IMPIANTO DI RECUPERO ENERGIA DA INCENERIMENTO DI RIFIUTI NON PERICOLOSI LOC. CASE PASSERINI - SESTO FIORENTINO (FI)

DOMANDA DI AUTORIZZAZIONE UNICA
PER LA COSTRUZIONE E L'ESERCIZIO DEGLI IMPIANTI
DI PRODUZIONE ENERGIA DA FONTI RINNOVABILI
art.12, D.Lgs. 29/12/2003, n. 387 e s.m.i.
artt. 11-12, L.R. 24/02/2005, n. 39

DOCUMENTAZIONE INTEGRATIVA del 16/12/2014 nell'ambito della Procedura di Autorizzazione Unica

**Integrazioni per
l'endoprocedimento AIA,
Controdeduzioni all'Osservazione
e Integrazioni per il Procedimento
di Autorizzazione Unica**

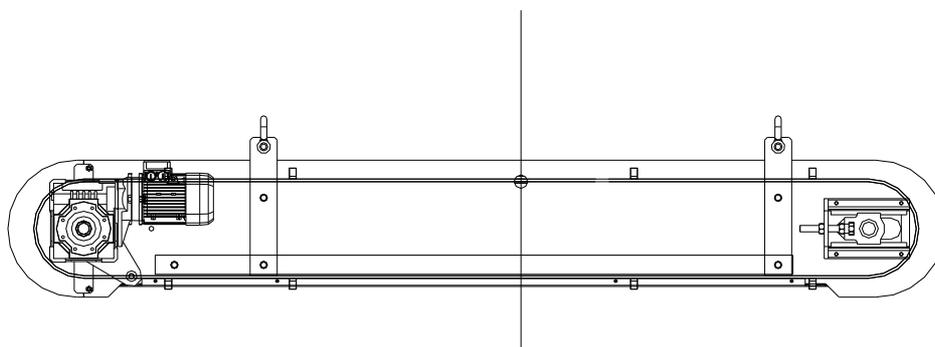
C'è però un trattamento di deferrizzazione delle scorie che **occorre inquadrare in termini di richiesta, modalità, macchinari e attrezzature** (p. 62 relazione)

Non sono riportate le caratteristiche del separatore magnetico delle scorie.

Allo scopo di inquadrare il trattamento di deferrizzazione, si riportano di seguito una descrizione del sistema, ricavata dal documento *042_MEC001_Relazione tecnica Sistemi Meccanici Processo_B*, e la scheda tecnica del deferrizzatore.

La soluzione individuata prevede, in uscita dall'estrattore in bagno d'acqua di ciascuna linea, l'installazione di un trasportatore a canale vibrante che permette lo scomattamento delle scorie e delle ceneri pesanti e la formazione di una vena di trasporto ampia e ben distribuita, fino allo scarico, previa deferrizzazione, nella fossa di stoccaggio.

L'intero letto del canale vibrante è realizzato in lamiera piegata rivestita, nella parte a contatto con le scorie, con lamiere in materiale antiusura bullonate e, quindi, facilmente sostituibili.

In corrispondenza della parte terminale del canale vibrante è installato il deferrizzatore per separare il materiale ferroso presente nelle scorie. La conformazione del tratto terminale del canale e la buona distribuzione del materiale su di esso contribuiscono all'efficacia del processo di separazione. Inoltre, il tratto del canale in corrispondenza del deferrizzatore è realizzato in acciaio inossidabile AISI 304, in modo tale da evitare fenomeni di magnetizzazione del canale medesimo che renderebbero inefficace l'azione del deferrizzatore.

Il deferrizzatore, posto ortogonalmente alla direzione di flusso delle scorie, è del tipo a nastro e a magnete permanente ed è montato ad una distanza indicativa, comunque regolabile, di 400 mm dalla vena. Tale distanza permette un ottimo compromesso fra la capacità di selezione del ferroso e la funzionalità dell'intero sistema.

Il materiale ferroso intercettato ed estratto dalla vena di materiale fluente sulla tavola vibrante sarà trascinato dal nastro separatore per tutta la sua estensione sino al punto di rilascio, situato sulla verticale di un cassone metallico posto a terra.

Un cassone con capacità di 3 m³ può quindi garantire una adeguata autonomia di stoccaggio ed una sua facilità di movimentazione per svuotamento e riposizionamento. La zona di posizionamento dei cassoni, necessariamente in prossimità del separatore, è facilmente raggiungibile da un mezzo operatore (muletto), che accede all'interno del fabbricato GVG tramite i portoni dedicati.

I canali vibranti sono fissati direttamente a terra, con i principali componenti e macchinari posti a livello del piano di calpestio. Essi pertanto risultano ispezionabili e manutenibili da terra, rendendo superfluo prevedere passerelle e/o impalcati a questo scopo.

I separatori magnetici sono sospesi a una quota indicativa di +3.00 m, mediante una struttura di sostegno in profilati metallici.

Tutto il sistema di trasferimento e deferrizzazione scorie è opportunamente dotato di protezioni laterali e superiori e la zona di deferrizzazione è opportunamente carenata; in maniera analoga è protetta la zona di entrata del canale vibrante in fossa scorie che, per questo motivo, è isolata rispetto alla zona di installazione del sistema.

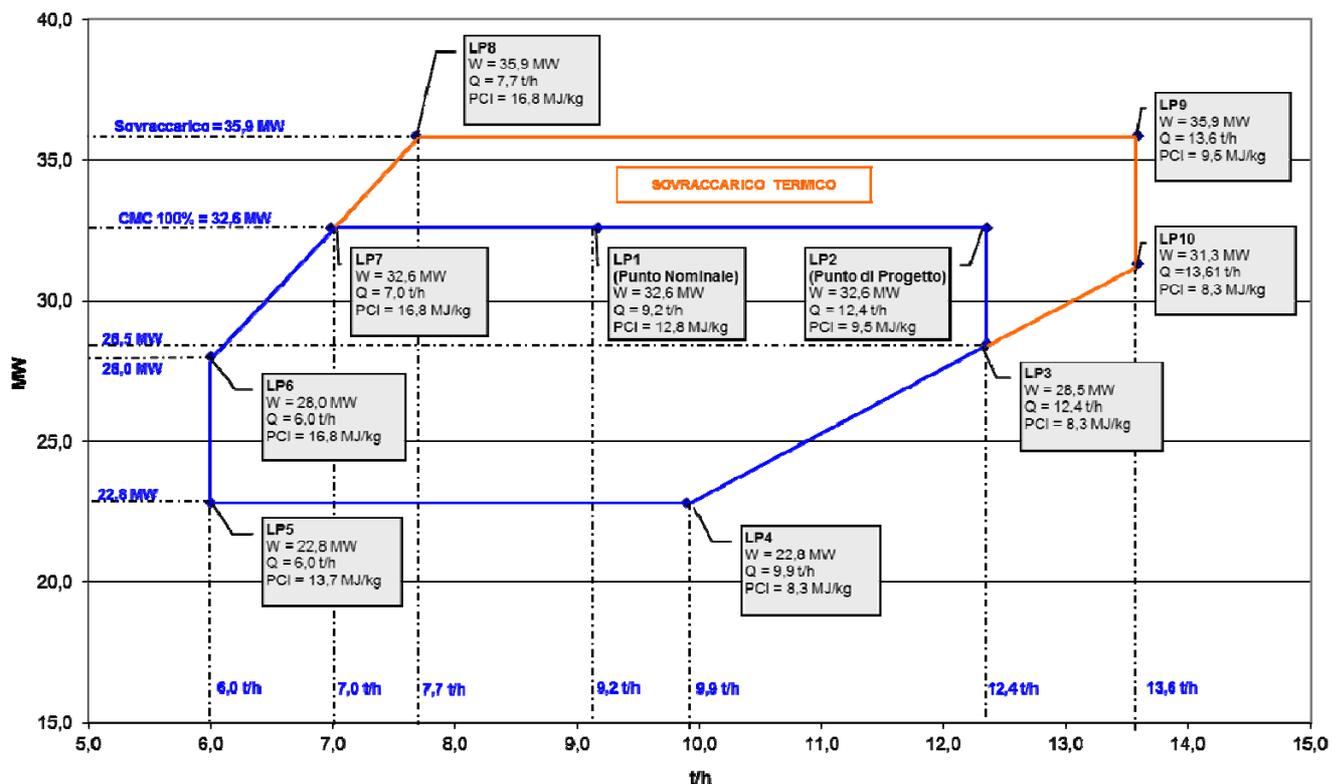
- a) Venga indicata chiaramente la capacità nominale e il carico termico nominale sulla base delle definizioni di cui al Dlgs. n. 133/2005;

Non è stata riportata in modo chiaro la capacità nominale.

Dovrà essere fornita coerentemente con le definizioni dell'art. 237 ter (e quindi oraria), considerando che con il termine capacità non si riferisce mai ad una situazione di media, ma ad una situazione di massimo funzionamento.

Il carico termico dichiarato corrisponde a 65,2 MWt (32,6 MWt per linea);

Si riporta di seguito il diagramma di combustione relativo al forno di ciascuna linea.

Il diagramma di combustione è un diagramma termodinamico, che rappresenta le condizioni di funzionamento stazionario del forno.

L'asse orizzontale del diagramma indica la portata rifiuti alimentata al forno, espressa in tonnellate/ora [t/h]. L'asse verticale rappresenta il carico termico sviluppato dalla combustione dei rifiuti, espresso in megawatt [MW]. Le linee oblique tracciate sul diagramma indicano il potere calorifico costante (in MJ/kg). Il prodotto del potere calorifico del rifiuto per la portata di rifiuti fornisce il carico termico.

Il campo di normale funzionamento è compreso fra il 70% e il 100% del carico termico nominale, cioè tra 22,8 MW e 32,6 MW, e tra il 48% ed il 100% della portata di rifiuti nominale, cioè tra 6,0 t/h e 12,4 t/h.

La zona di normale esercizio è rappresentata dai punti all'interno del poligono LP1 – LP2 – LP3 – LP4 – LP5 – LP6 – LP7 – LP1.

La zona di sovraccarico, rappresentata nel diagramma di combustione dal poligono LP1 – LP2 – LP3 – LP10 – LP9 – LP8 – LP7 – LP1, individua le condizioni di funzionamento che possono essere sostenute dal sistema di combustione per un periodo limitato di tempo (non superiore a due ore, in accordo alle caratteristiche meccaniche della griglia).

In normali condizioni di esercizio, con il carico termico impostato al 100%, il sistema di combustione potrà trovarsi ad operare nella zona di sovraccarico in conseguenza delle fisiologiche oscillazioni di regolazione del sistema, dovute principalmente alla eterogeneità del combustibile.

la **capacità nominale** dell'impianto in oggetto, intesa come **capacità ponderale massima continua di incenerimento**, rapportata ad un PCI compreso fra 8,3 MJ/kg e 9,5 MJ/kg, risulta essere pari a 24,8 t/h (12,4 t/h per linea).

Si precisa inoltre che la **capacità massima**, intesa come **capacità ponderale massima di incenerimento** (ottenibile per non più di due ore continuative), risulta essere pari a 27,2 t/h (13,6 t/h per linea).

il **carico termico nominale** dell'impianto in oggetto, inteso come **carico termico massimo continuo**, risulta essere pari a 65,2 MW (32,6 MW per ciascuna linea).

Si precisa inoltre che il **carico termico massimo** (ottenibile per non più di due ore continuative) risulta essere pari a 71,8 MW (35,9 MW per ciascuna linea).
